## ZAC Les Pierrins

AUTORISATION ENVIRONNEMENTALE UNIQUE :

**NOTE COMPLEMENTAIRE REALISEE DANS LE CADRE DE L'INSTRUCTION DU DOSSIER PAR LES SERVICES DE L'ÉTAT**

Dans le cadre de l'instruction de l'AEU de la ZAC Les Pierrins, le service Police de l'Eau de la DDTM a demandé des compléments.

# Principes de gestion des eaux pluviales

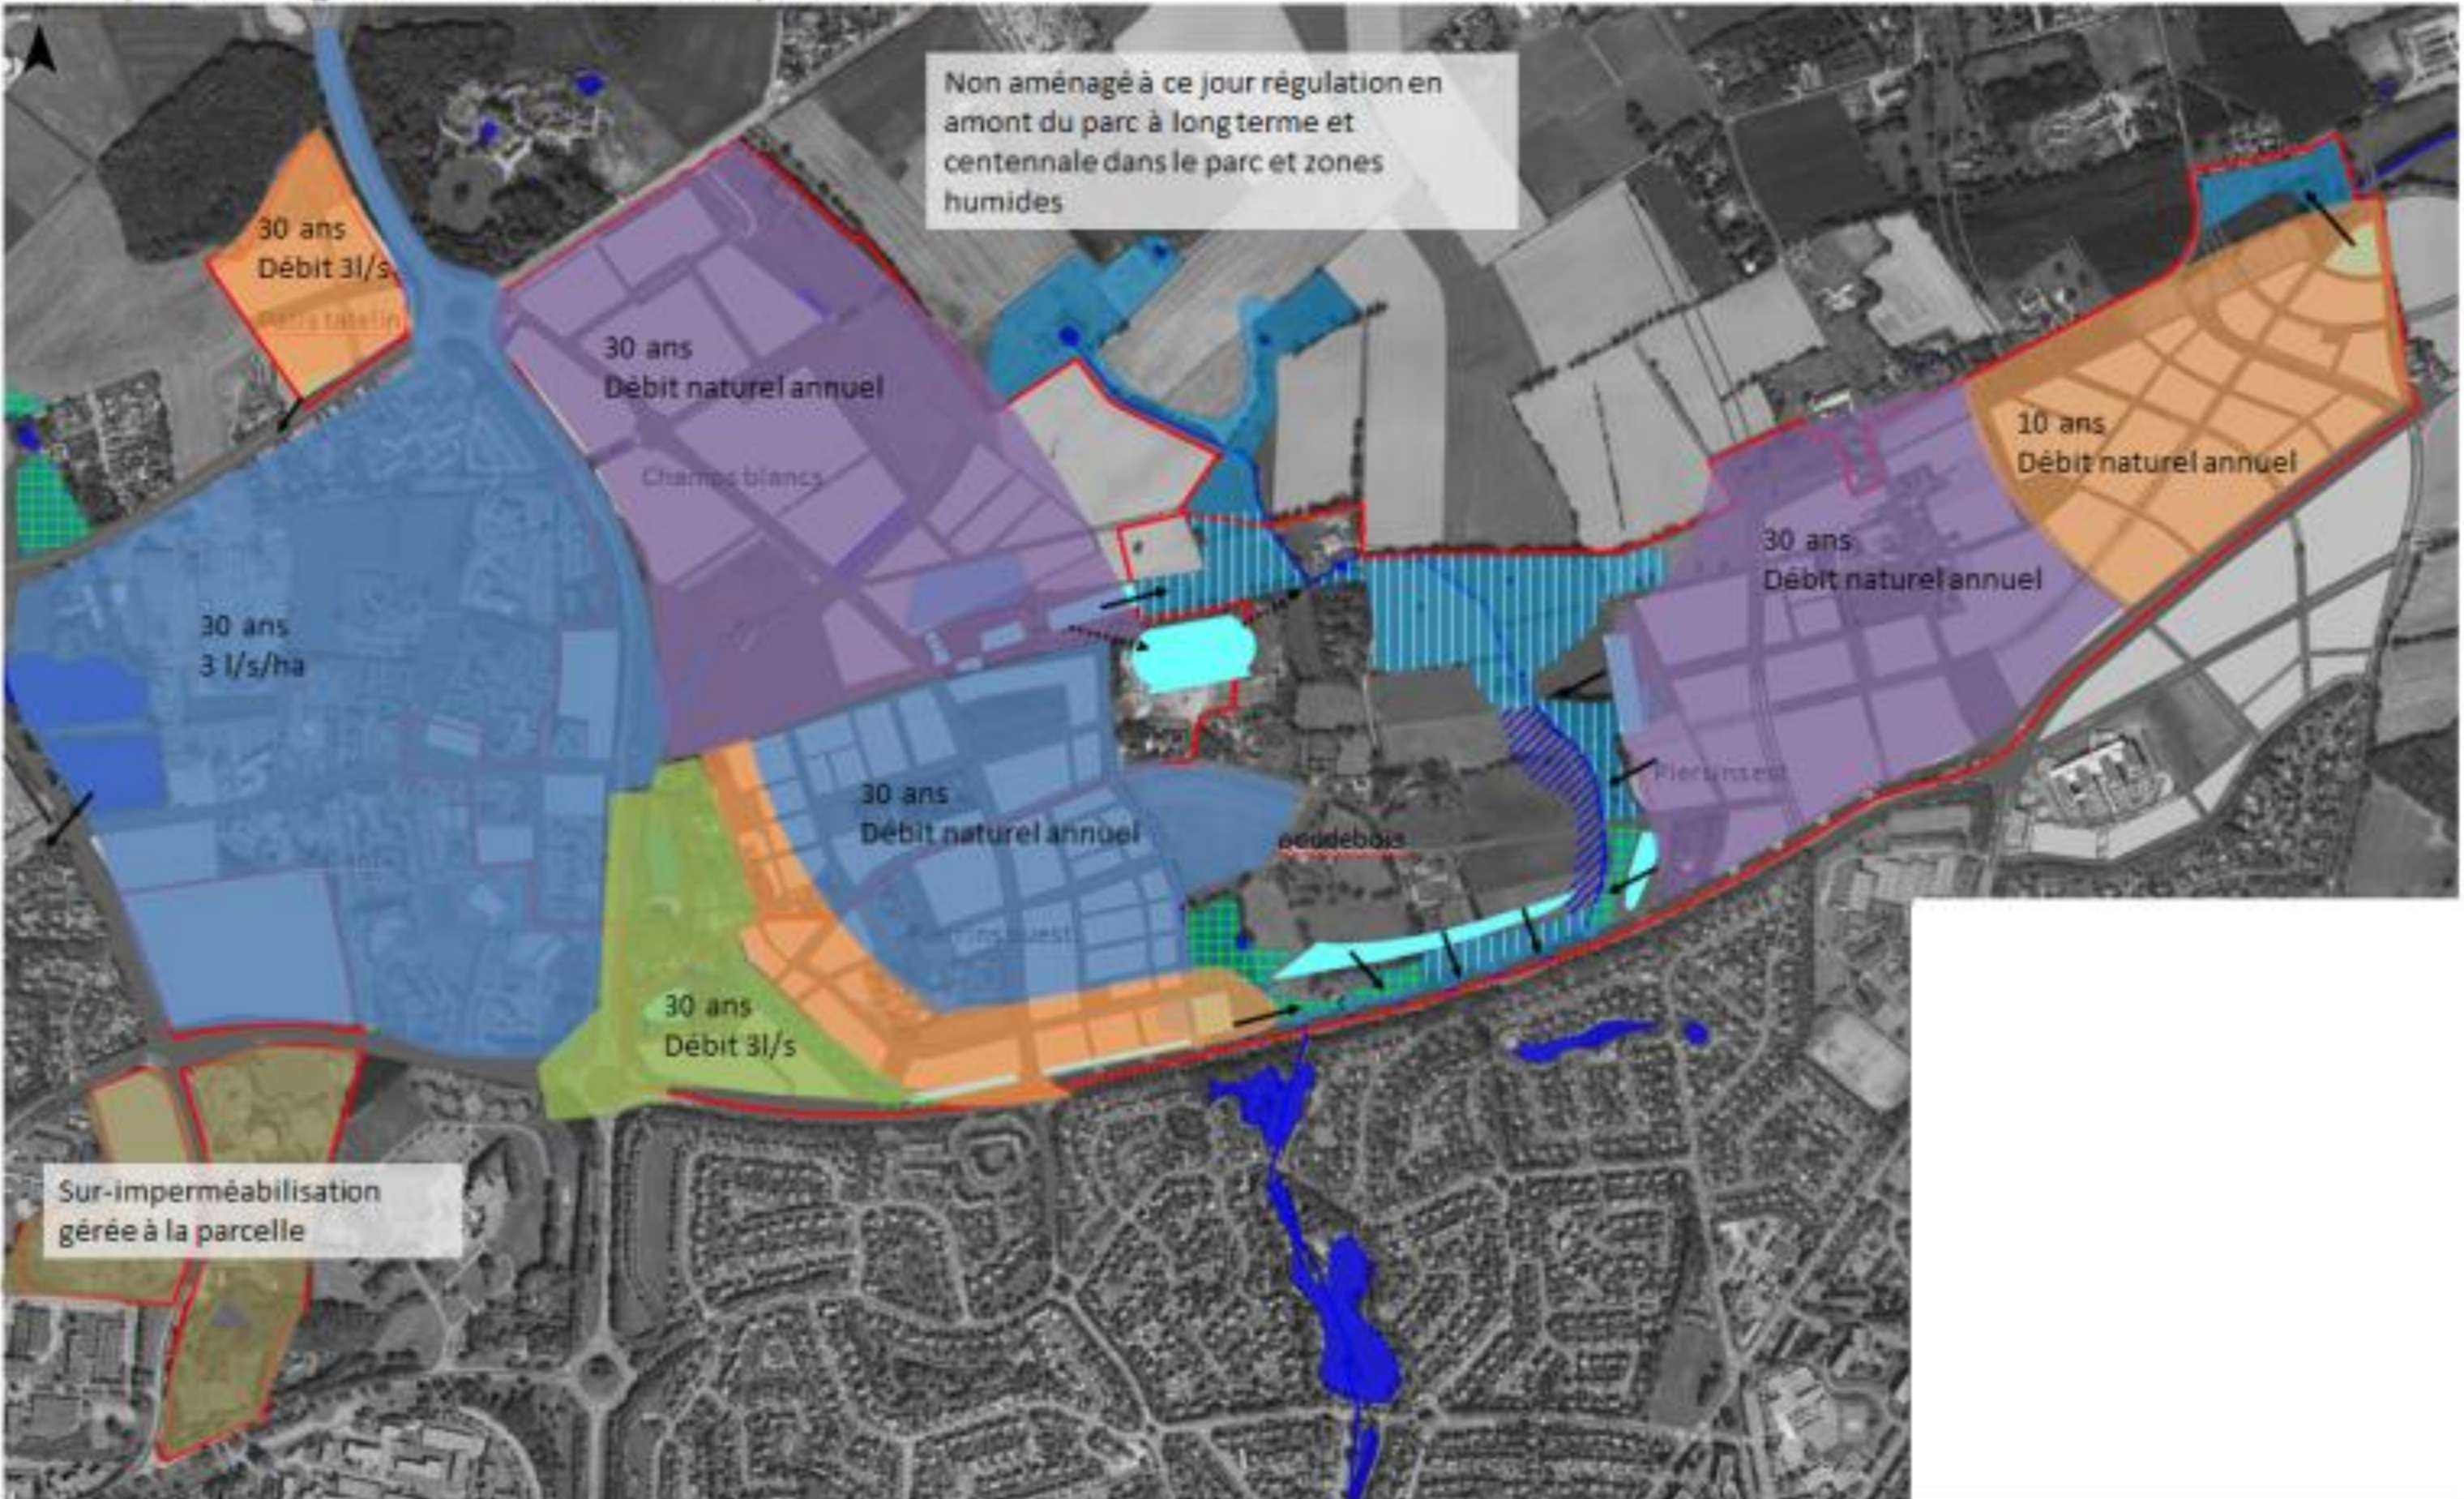
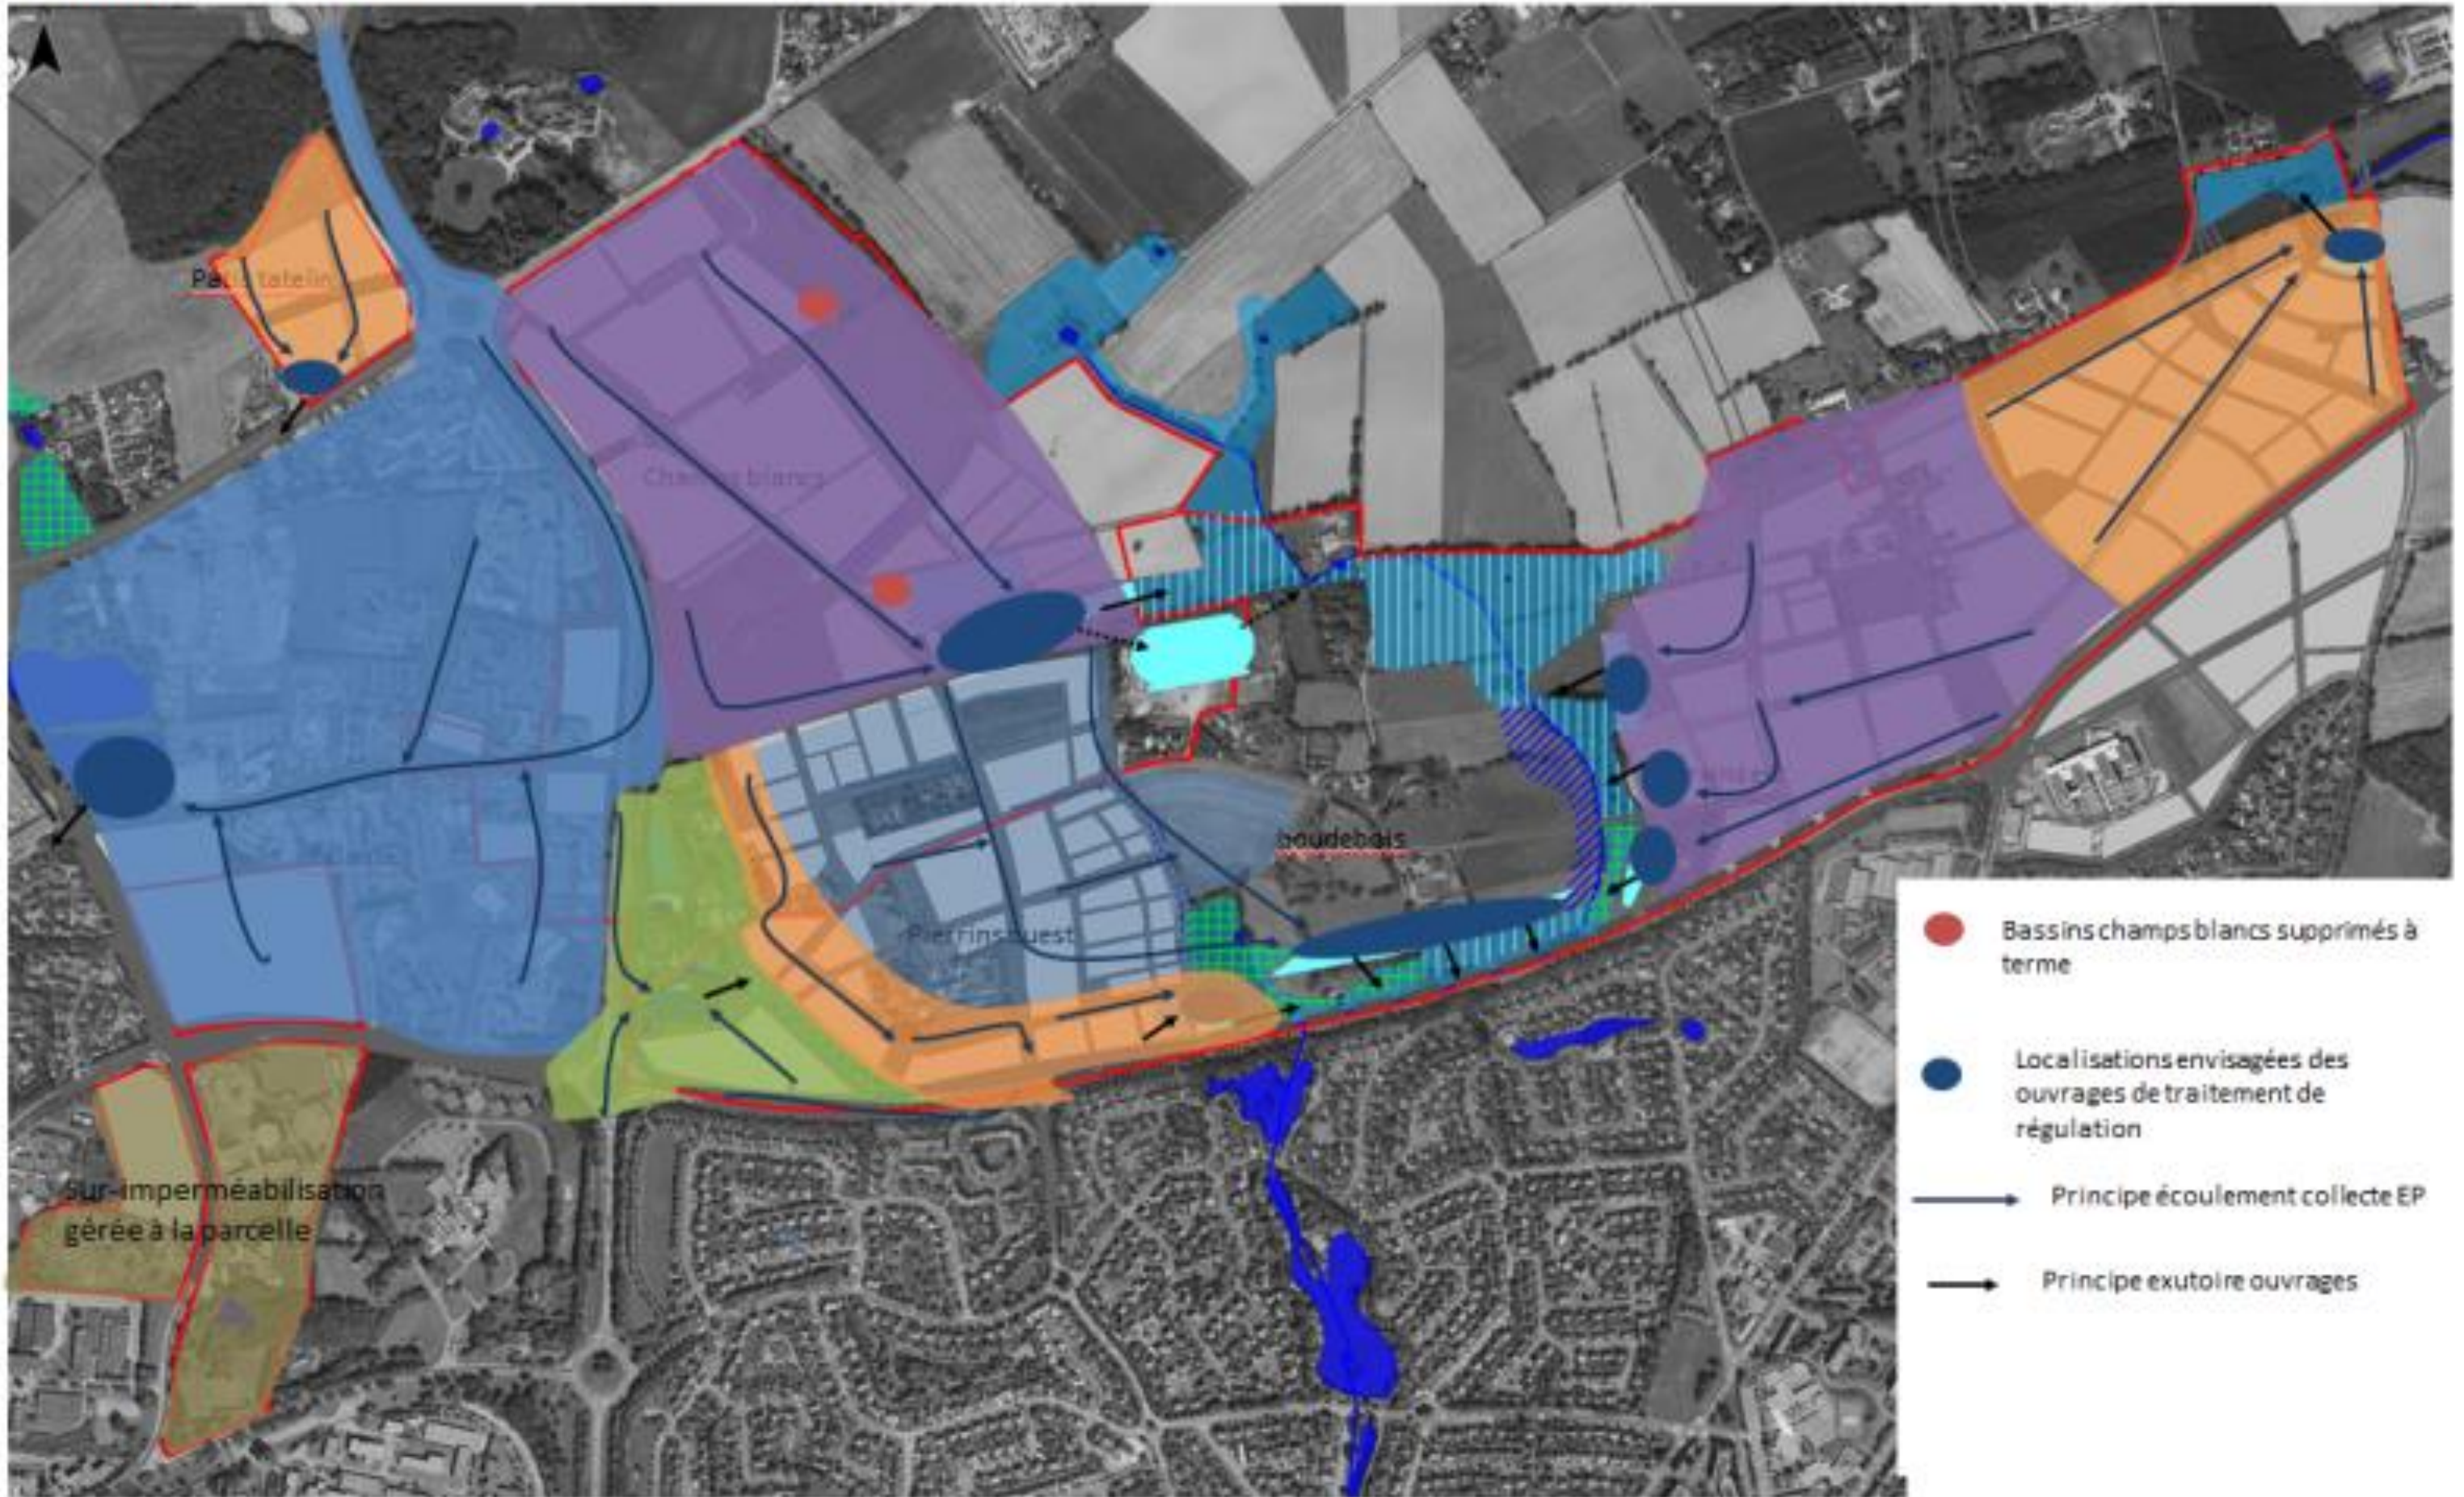
*Concernant le principe de gestion des eaux pluviales (figure 103) page 166, présenter des cartes lisibles.*

Les cartes pages suivantes sont présentées de manière plus lisible au format A3. Il s'agit des principes de gestion retenus au stade des études préliminaires : les pluies de retour (10 ans ou 30 ans) et les débits de fuite futurs (3 l/s/ha ou le débit naturel de pointe d'une pluie annuelle avant aménagement) appliqués selon le découpage des futurs bassins versants pluviaux (à l'époque des études préliminaires).

| <p><b>Viasilva</b></p>  | <p><b>PLAN DES EMPRISES en 2019</b></p>  | <p>Phase : <b>PRO</b></p>  | <p><b>1/5000</b></p>   | <p>Date : <b>12/03/2018</b></p>   |

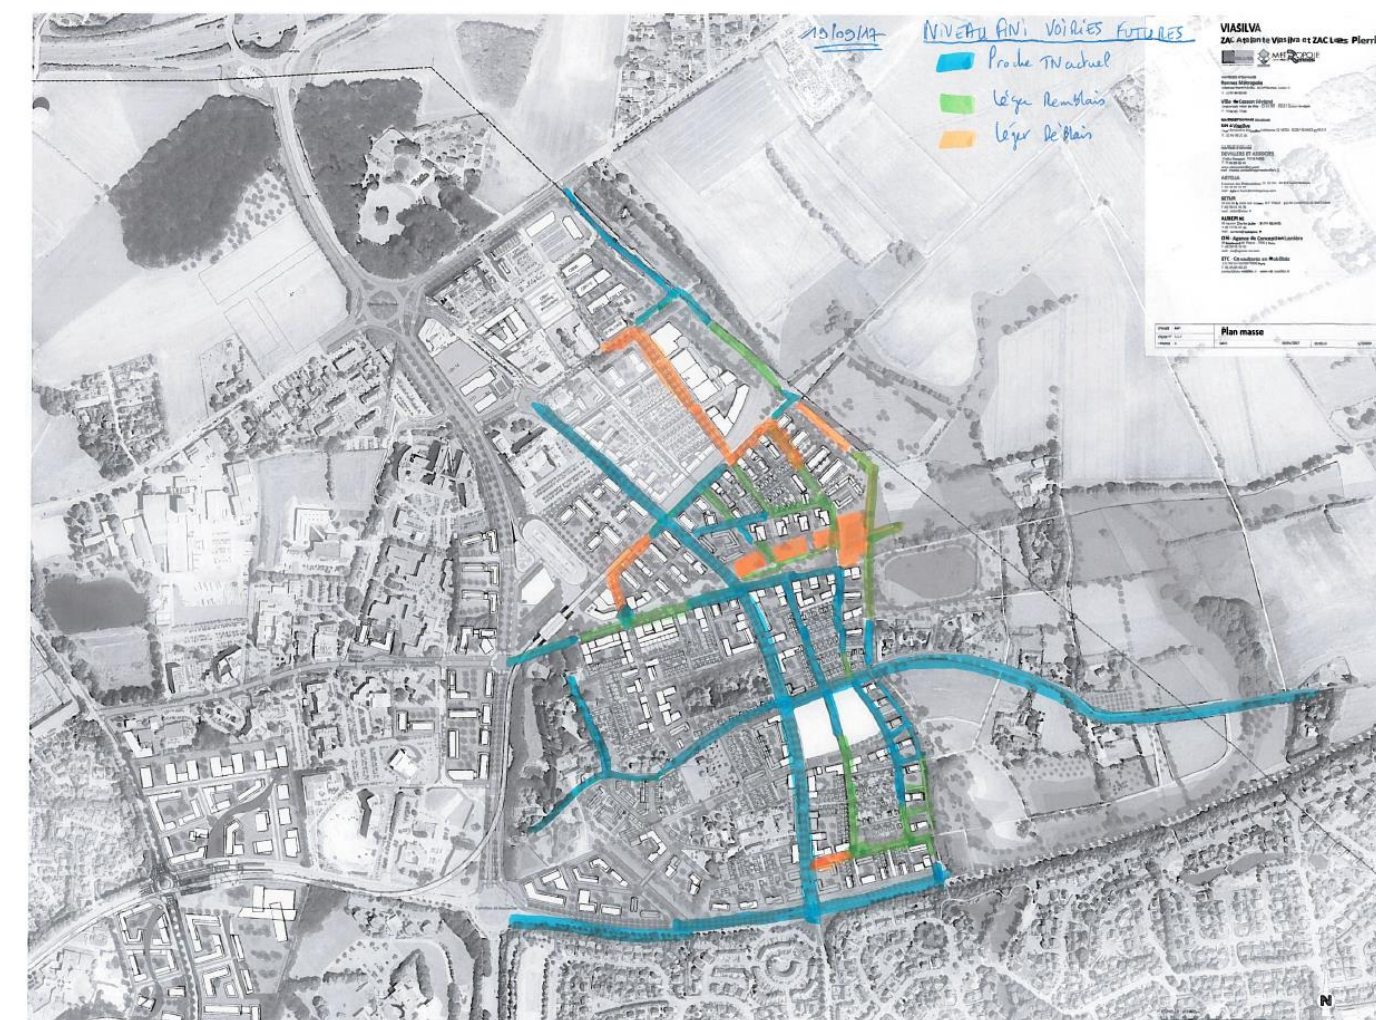
*Afin de prévenir tout remblai en zone sensible (zone humide, zone d'expansion de crue, mare...) à partir de matériaux issus de chantier, le maître d'ouvrage devra estimer le volume de terre exporté lors de l'opération et renseigner le service « Police de l'Eau » de la DDTM35 sur le mode de gestion prévisionnel des excédents de terre. Sur ce point, il est recommandé de tendre vers une réutilisation sur le site même de la ZAC (réduction des impacts environnementaux).*

Au stade de l'AVP, les volumes de terrassement en déblais ont été estimés :

Toutefois, une partie des déblais serait envisagée en remblais même si cela dépend des conditions de réutilisation des matériaux qui seront définies dans les études géotechniques. Si ces matériaux du site sont aptes à être réutilisés en remblais, il est envisagé dans le présent projet :

- Pour les bassins de rétention et filtres plantés : de réutiliser 8 100 m3 de déblais en remblais ;
- Pour les tranchées de réseaux : de réutiliser les matériaux du site (après traitement éventuel) ;
- Pour les voiries, trottoirs en remblais, de réutiliser les matériaux du site (après traitement éventuel) ;
- Pour les matériaux de déblais des ruisseaux, il est prévu de réutiliser 5 000 m3 de ces matériaux en remblais pour les besoins de la restauration des cours d'eau et le reste (soit 17 260 m3) sur des parcelles des Parcs hors zones humides selon la technique suivante : décapage des terres végétales, mise en place des remblais et renappage en terre végétale ;

Pour ce dernier point, les plans ci-après expliquent les modalités de déplacement des matériaux extrait du site sur le site du projet (en vert déblais et en rouge remblais).

Lors de la conception du projet en phase AVP, une attention particulière a été effectuée sur le nivellement du projet en fonction du terrain existant de façon à limiter et à optimiser les déblais/remblais du projet. Il en ressort la synthèse sur le document ci-dessous. On remarque ainsi que les secteurs en bleu se situent proche du terrain naturel (TN).

**Fig. 2. Localisation des deux continuités sous le Bd Saint-Roch**

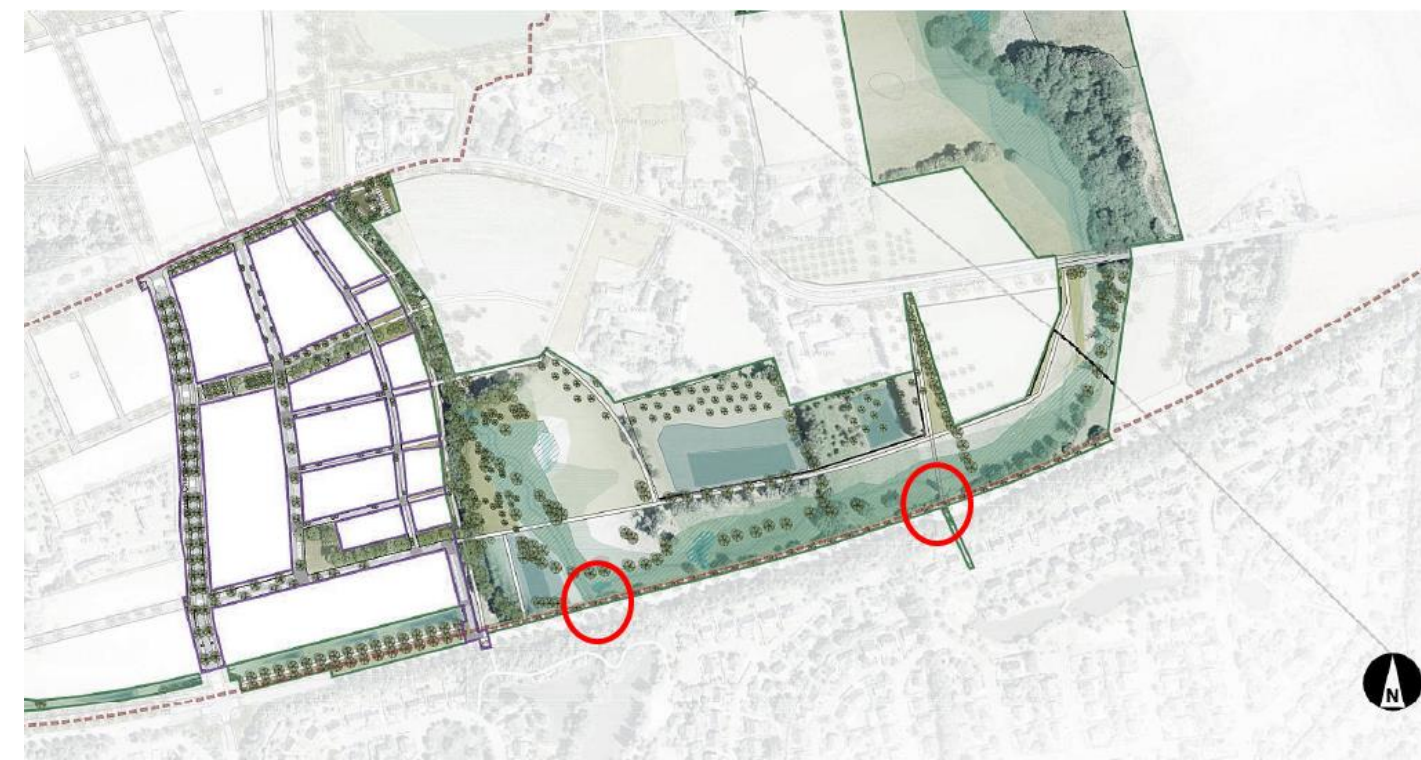
*Je vous demande que soit examiné l'aménagement d'un passage « petite faune » sous la RD 96. La mise en place d'un tel ouvrage en fonçage pourrait en atténuer le coût.*

Au vu des remarques des Services de l'Etat, nous avons cependant étudié la réalisation d'un passage à petite faune **au niveau de l'ouvrage hydraulique rétablissant la continuité du ruisseau de la Chalotais et au droit d'un passage piéton sous-terrain situé plus à l'Est** (voir position ci-dessous).

**Après délibération, la maîtrise d'ouvrage a approuvé la réalisation d'une continuité au droit du passage hydraulique.**
